PARECER DA COMISSÃO DE AVALIAÇÃO

“Central Solar Fotovoltaica do Alqueva”

PROJETO REFORMULADO DE ACORDO COM O PREVISTO NO N.º 2 DO ARTIGO 16º DO DECRETO-LEI N.º 151-B/2013, DE 31 DE OUTUBRO, NA SUA REDAÇÃO ATUAL

COMISSÃO DE AVALIAÇÃO

Figura 2 - Comparação - Projeto EIA *versus* reformulação de projeto (Art.16º).

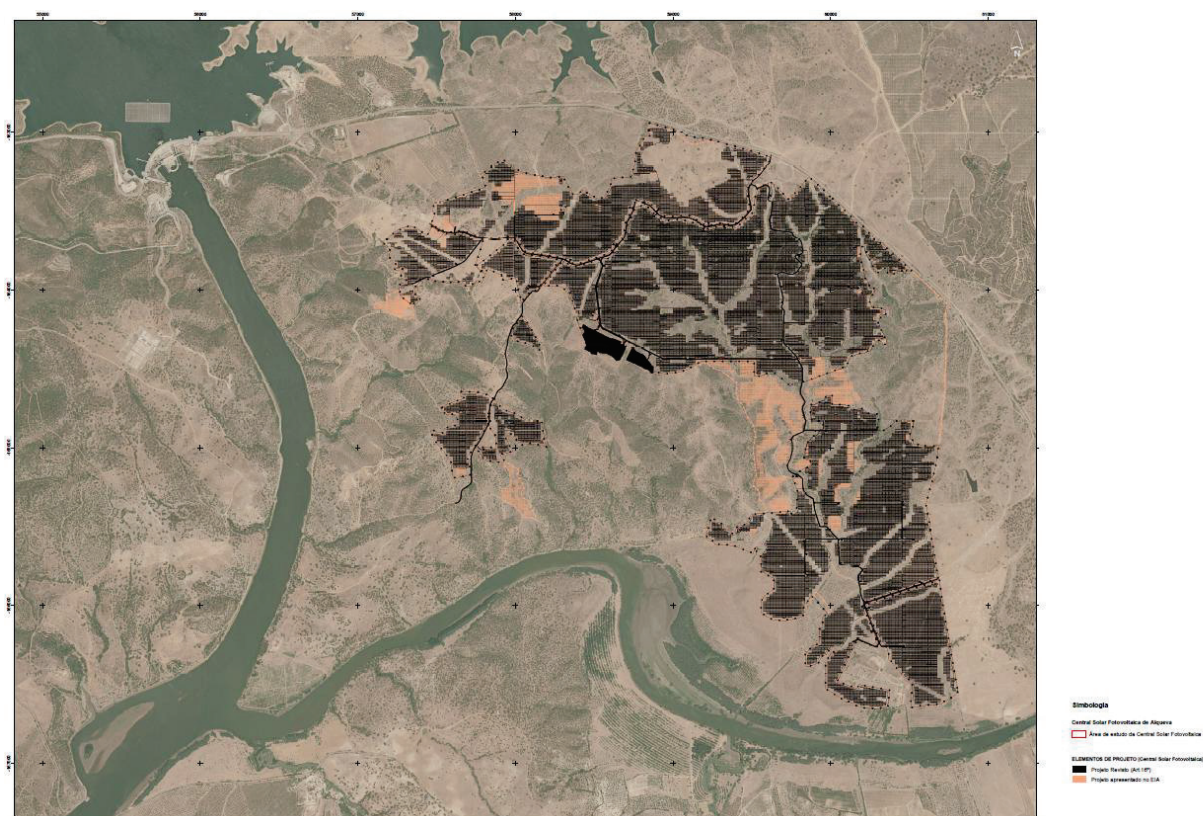
Na figura seguinte é possível verificar a comparação entre o projeto original (a laranja) e a modificação (a preto).

Figura 4 – Limite na escarpa de falha (amarelo), onde a CA deliberou excluir a colocação de painéis fotovoltaicos (imagem da esquerda) e layout dos painéis fotovoltaicos do projeto antes da modificação (imagem da direita).

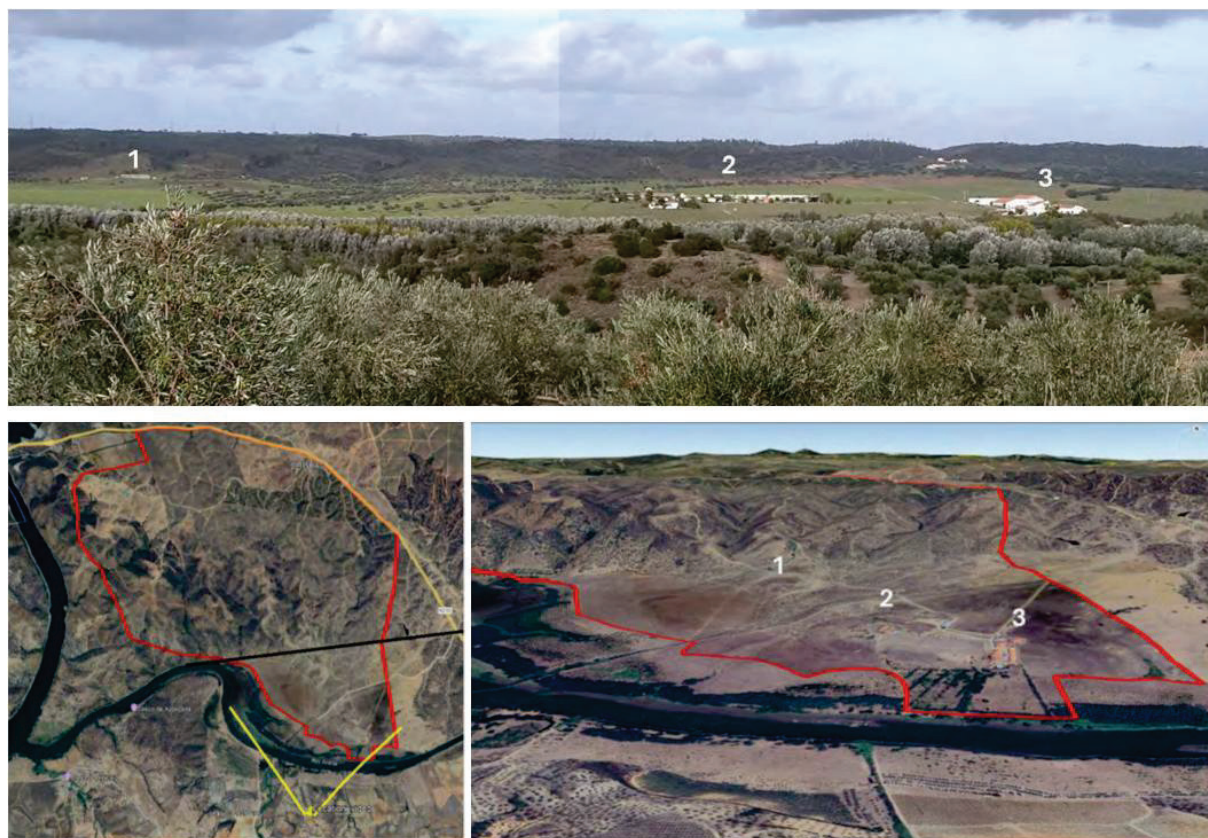
É no interior da área do polígono amarelo representado na Figura 4 que a CA deliberou excluir a colocação de painéis fotovoltaicos, por constituir o local com maior risco de erosão hídrica dos solos. Nesta figura (imagem da direita) são os painéis fotovoltaicos a implementar segundo o projeto inicial.

Figura 6 – Declives na área da escarpa de falha (sendo que apenas os declives superiores a 20% estão com cores) e representação dos painéis fotovoltaicos do projeto inicial.

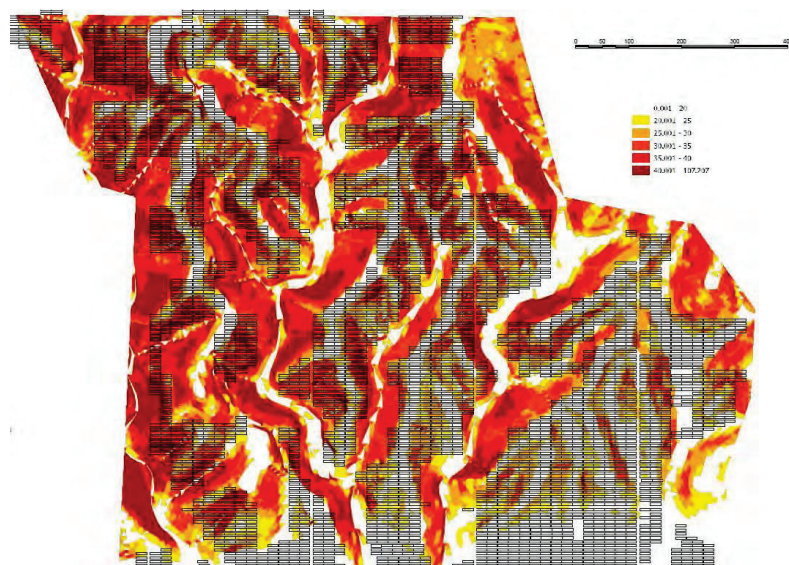
A Figura 6 abrange a área correspondente à escarpa de falha, em que os declives inferiores a 20% encontram-se a branco, e para valores superiores a este limite as classes estão subdivididas de 5 a 5%, com a exceção da classe mais alta que engloba todos os valores acima de 40%. Juntamente com os declives são representados os painéis fotovoltaicos previstos no projeto inicial.

Figura 7 – Mapeamento das alterações efetuadas ao projeto reformulado para refletir as considerações do parecer da CA.

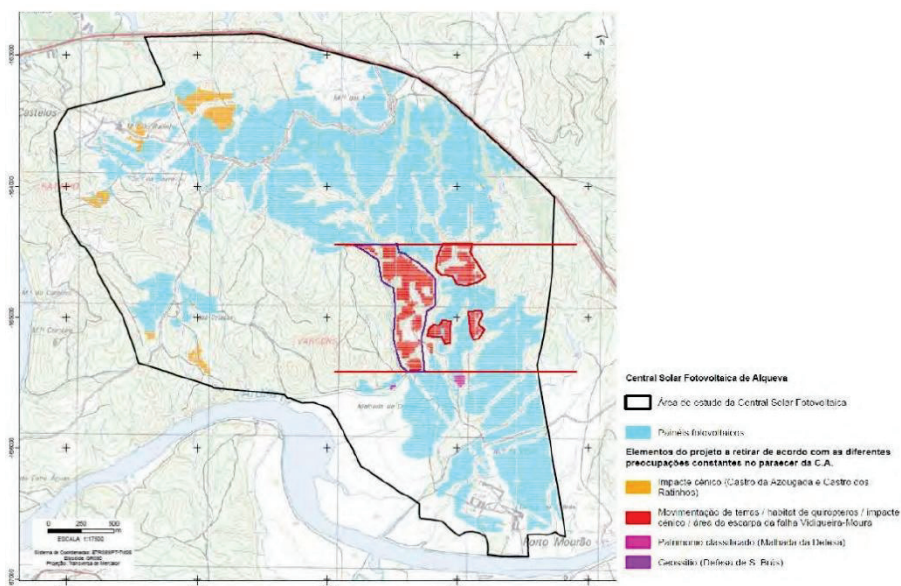
Tal como já identificado, a reformulação proposta traduz-se na diminuição de 11,72% de superfície fotovoltaica, correspondendo a 23,37 ha. A Figura 7 ilustra a localização dos módulos/mesas retiradas. Através da análise desta figura verifica-se que na área correspondente à escarpa de falha, limitada, a norte e a sul, pelas duas linhas a vermelho, a deliberação da CA não foi totalmente cumprida, tendo somente sido retirados uma faixa contínua da área Oeste da escarpa (polígono roxo), e três áreas mais circunscritas e separadas umas das outras (polígonos vermelhos).

Figura 8 – Identificação de áreas de REN na área de estudo da CSF de Alqueva, de acordo com o Plano de Urbanização Moura-Ardila de 2022 e de 2025.

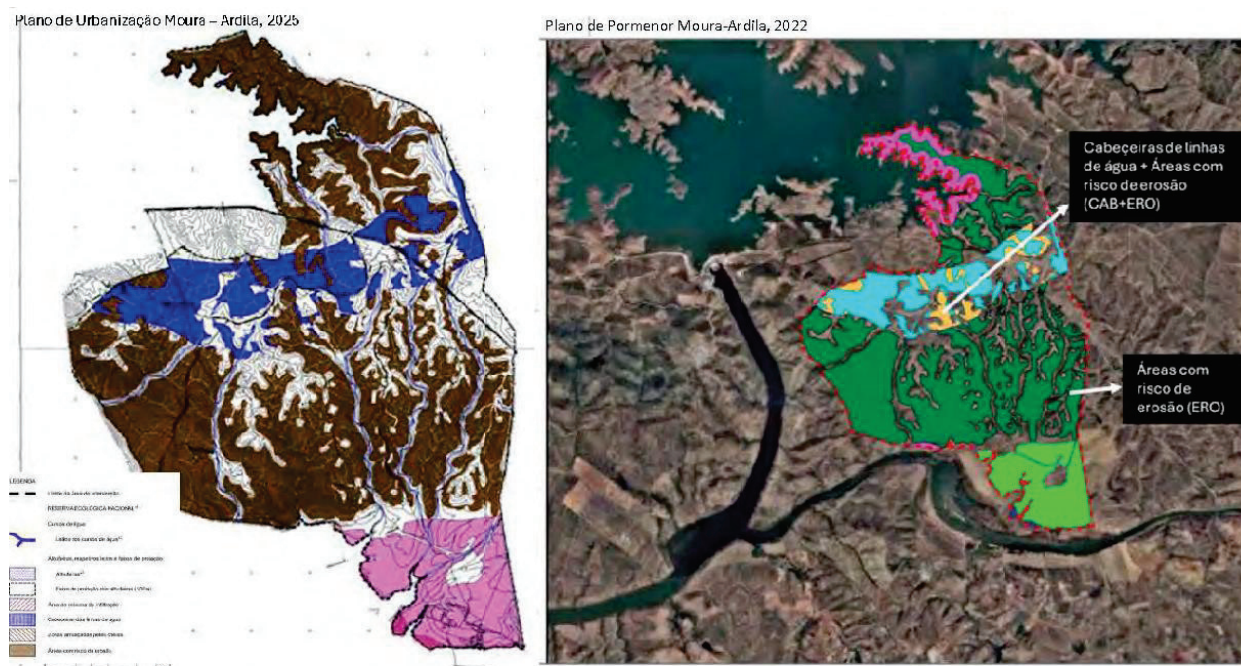
Relativamente à ocupação de uma área significativa de REN, por parte da CSF do Alqueva, em que a maior parte dos painéis fotovoltaicos se encontra no interior da área com tipologia de “áreas com risco de erosão”, o Relatório Ambiental (RA) apresenta todas as modificações que a REN tem sofrido desde 1996, altura em que foi criada. Complementarmente alega-se que a mesma não foi determinada através da Equação Universal de Perda de Solo. E com este argumento, volta-se de novo à discussão dos modelos, tipos utilizados, sua aplicabilidade, etc... A realidade é esta: a definição da REN teve como suporte um conjunto de trabalhos científicos e técnicos desenvolvidos por especialistas de diversas instituições e áreas de conhecimento, que configuraram métodos e critérios que visaram dar maior adequabilidade, coerência e transparência à delimitação das várias tipologias de áreas que integram a REN. No Parecer da CA de Agosto de 2024 tinha sido apresentada uma figura com a REN em vigor (figura esta apresentada no lado direito da Figura 8) retirada do documento “Termos de referência para a elaboração do Plano de Pormenor Moura-Ardila, 2022”. No entanto, o atual Plano de Urbanização Moura – Ardila, foi publicado em março de 2025 e encontra-se disponível online (<https://www.cm-moura.pt/plano-de-urbanizacao-moura-ardila/>); o lado esquerdo da Figura 8 ilustra a REN em vigor no âmbito do Plano de Urbanização atual. Os dois mapas são praticamente idênticos, verificando-se na nova versão a inclusão da prévia tipologia “Cabeceiras de linhas de água + Áreas com riscos de erosão” na atual tipologia “Áreas com riscos de erosão” (a castanho, na versão de 2025). Pela análise da figura com as distintas tipologias, conjugada com a distribuição dos painéis fotovoltaicos, verifica-se que estes têm uma distribuição maioritária nas áreas definidas como “Áreas com riscos de erosão”.

Figura 11 – Avaliação minuciosa dos declives que justifica a retirada de mesas fotovoltaicas relativamente ao layout proposto.

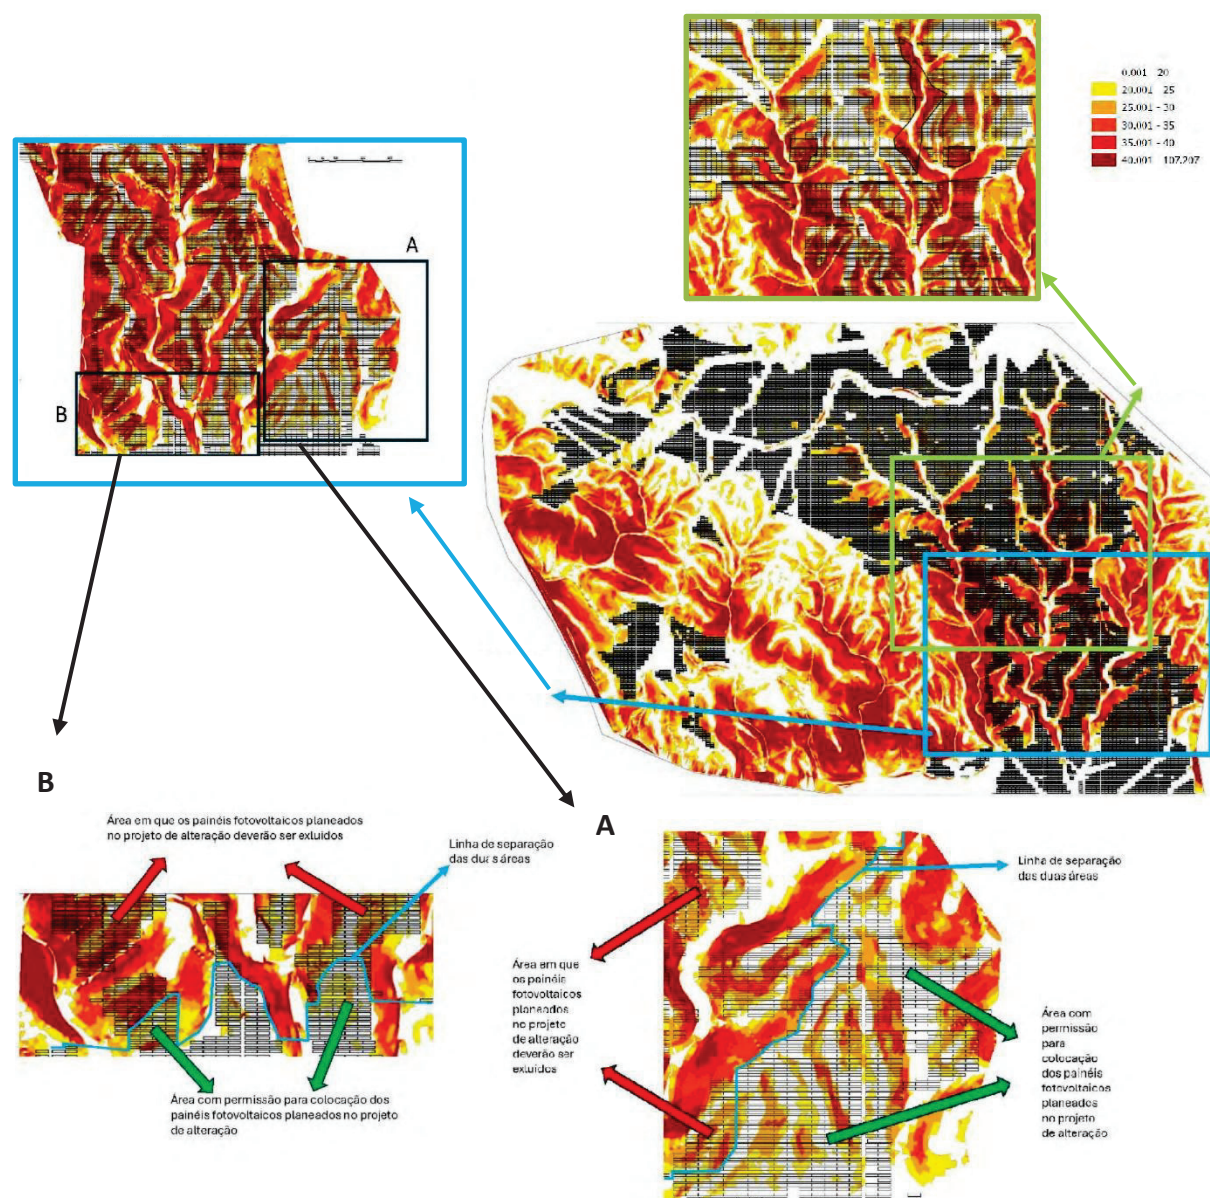
Na Figura 11, na área do retângulo de cor azul, identificam-se duas áreas (A e B) que se ampliam nas imagens abaixo. A área A corresponde à área da escarpa de falha que apresenta declives mais baixos, como observável pela extensão da área branca, correspondente ao valor abaixo de 20% de inclinação. Esta área continua a incluir vertentes que chegam a possuir declives superiores a 40%. No entanto, estando esta área A no bordo da área da central, e não existindo nenhuma área coberta por painéis a Norte da mesma, é expectável que esta região a Norte permaneça em equilíbrio, com a sua vegetação original, não se esperando, por isso, mudanças nem agravamento no regime de escoamento das águas superficiais. Deste modo, e também com a preocupação de não fragmentar a área dos painéis, criando-se espaços abertos circundados por estes, que não apresentariam qualquer funcionalidade no ecossistema existente, assumiu-se que esta área poderia conter painéis fotovoltaicos mesmo em encostas que chegam a ter até 40% de declive; no entanto estas situações ocupam sempre áreas pontuais, e separadas umas das outras. Deste modo será permitido a instalação dos painéis fotovoltaicos planeados para a área a Sul e a Este da linha azul marcada na Figura 11.

Na área B, que está representada na Figura 11, foram eliminados os territórios com declives superiores a 30%, apesar de haver algumas exceções, de carácter pontual. Tal como para a figura anterior, a linha azul faz a separação entre a área com painéis a manter (a Sul da linha) e a área com painéis a excluir (a Norte da linha). Esta linha azul define o limite Sul da área da escarpa de falha; para Norte são excluídos todos os painéis planeados nos projetos anteriores, até ao limite Norte do polígono de exclusão definido pela CA; para Sul é permitida a sua instalação (informação fornecida através de um ficheiro tipo kmz em anexo).

Na imagem do quadrado verde, que abrange o limite Norte do polígono de interdição definido pela CA (parte dele representado a preto) é somente ajustado ao longo do seu desenvolvimento E-W (ver ficheiro kmz com esta informação). Como referido atrás, para Sul deste limite são de excluir todos os painéis fotovoltaicos planeados nos projetos anteriores).

Figura 12 - A evolução dos ajustamentos realizados para a área da escarpa de falha (quer em termos de layout das mesas, quer em termos do polígono de exclusão).

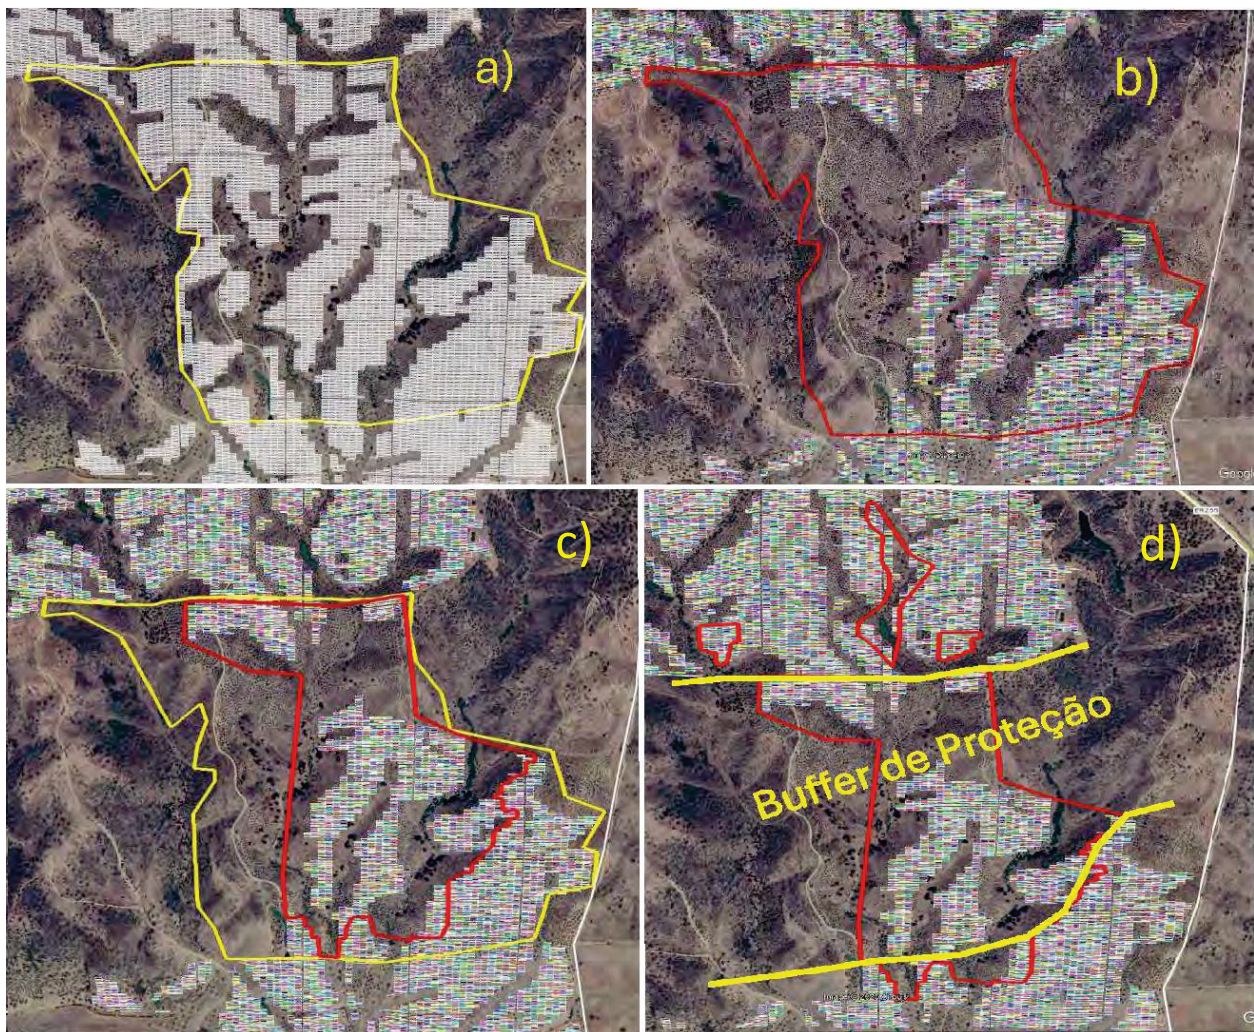
Na Figura 12a, ilustra-se a área do polígono de exclusão de painéis fotovoltaicos, existentes no domínio da escarpa de falha da Vidigueira, e a distribuição espacial das mesas planeadas no projeto inicial. Esta

A Figura 11c representa o ajuste efetuado no polígono de interdição dos painéis (a amarelo a versão inicial, a vermelho a versão final). Os painéis representados na figura, correspondem ao layout do projeto de alteração. Todos os painéis que se encontrem planeados para o interior do polígono vermelho terão de ser excluídos do layout final.

A Figura 11d), para além de mostrar a zona interdita na área da escarpa de falha, engloba, igualmente, três pequenas áreas localizadas imediatamente a Norte. Nestas, é igualmente excluída a presença de painéis fotovoltaicos. Deste modo, toda a área no interior dos polígonos a vermelho, representam a área excluída de painéis como resultado dos fortes declives identificados nas vertentes, e que correspondem às zonas com o mais elevado risco de perda de solo, como resultado da erosão hídrica superficial.

O layout derivado destas exclusões permite, igualmente, a manutenção de uma área (compreendida entre as duas linhas esboçadas de cor amarela) com a vegetação aí existente, no ecossistema em equilíbrio, criando deste modo um buffer, uma zona de proteção, que poderá atenuar os possíveis efeitos erosivos que possam ter origem na área da central localizada imediatamente mais a norte.

a) Planta da alteração do Projeto

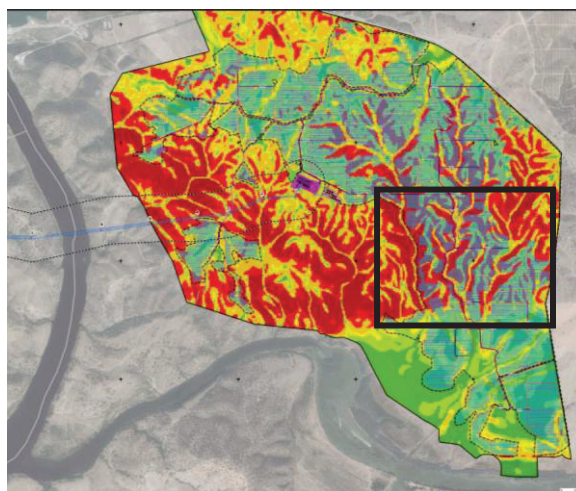
Apesar das alterações realizadas as maiores preocupações continuam a concentrar-se no miradouro do Castelo de Moura, onde se existe uma visibilidade alargada sobre a área da Central.

Verificando-se a necessidade de remoção dos painéis que se localizam simultaneamente em zonas com maior visibilidade do miradouro do Castelo de Moura, com maior incidência nas áreas abrangidas pelo retângulo assinalado nas figuras seguintes:

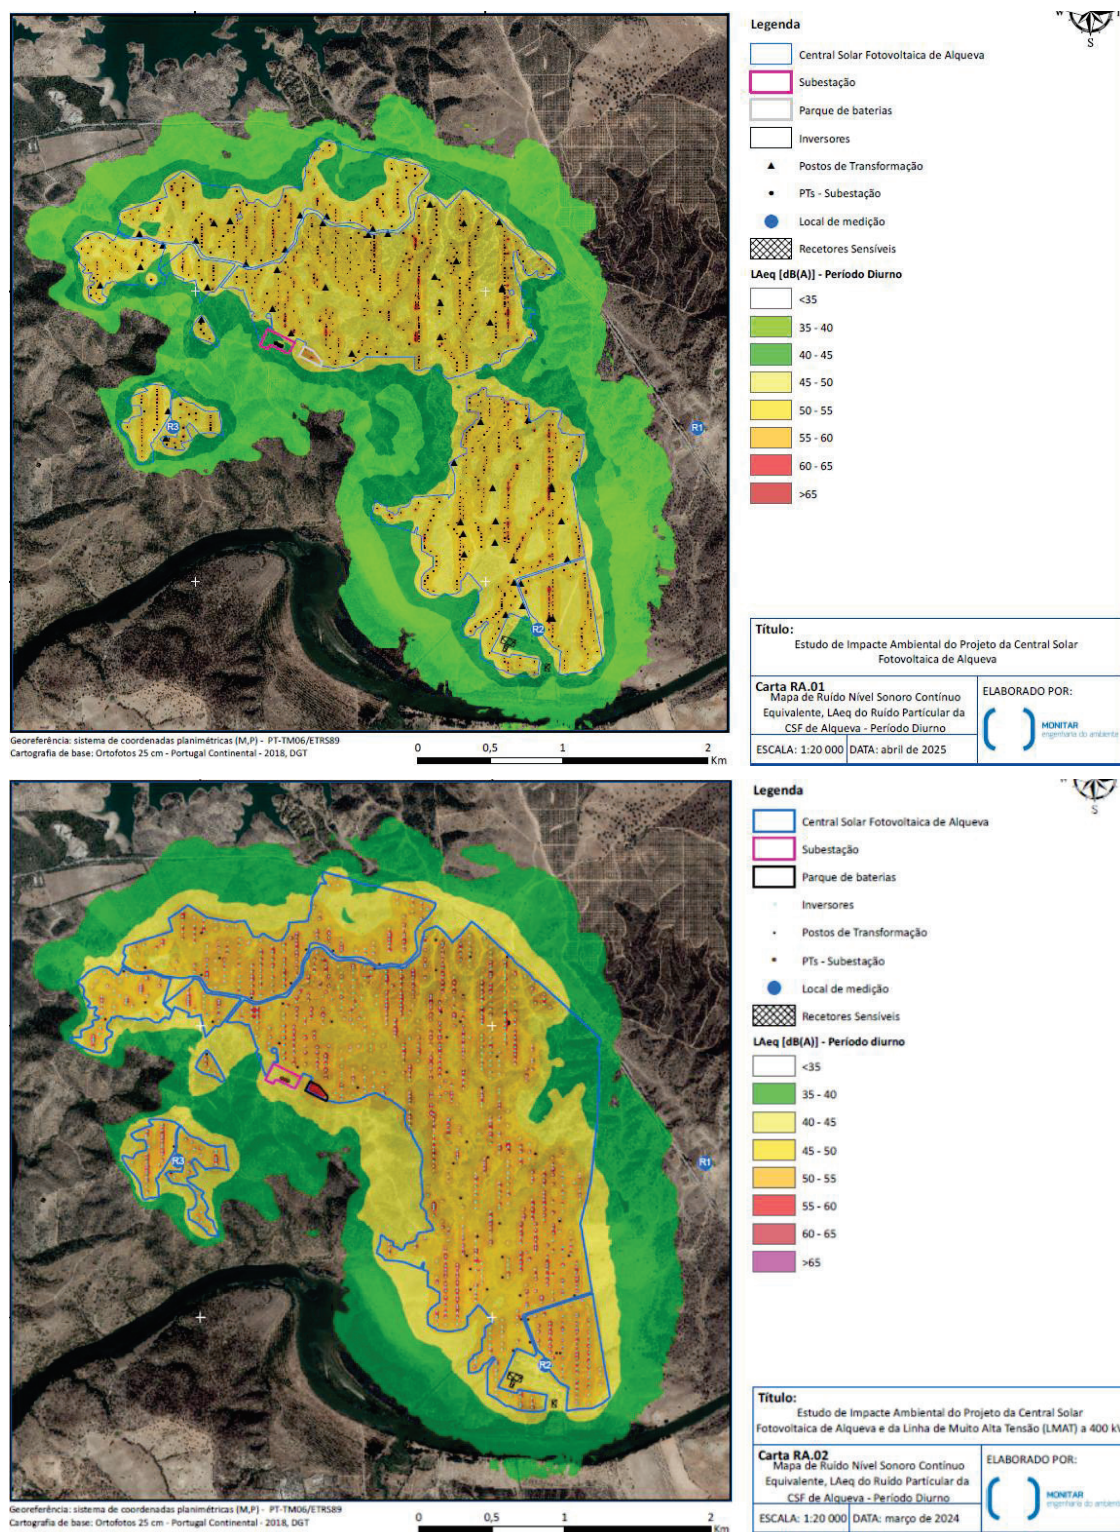
Os resultados obtidos foram representados no mapa de ruído particular (Figura 2), em período diurno. No período entardecer e noturno apenas funcionará o parque de baterias e a subestação.
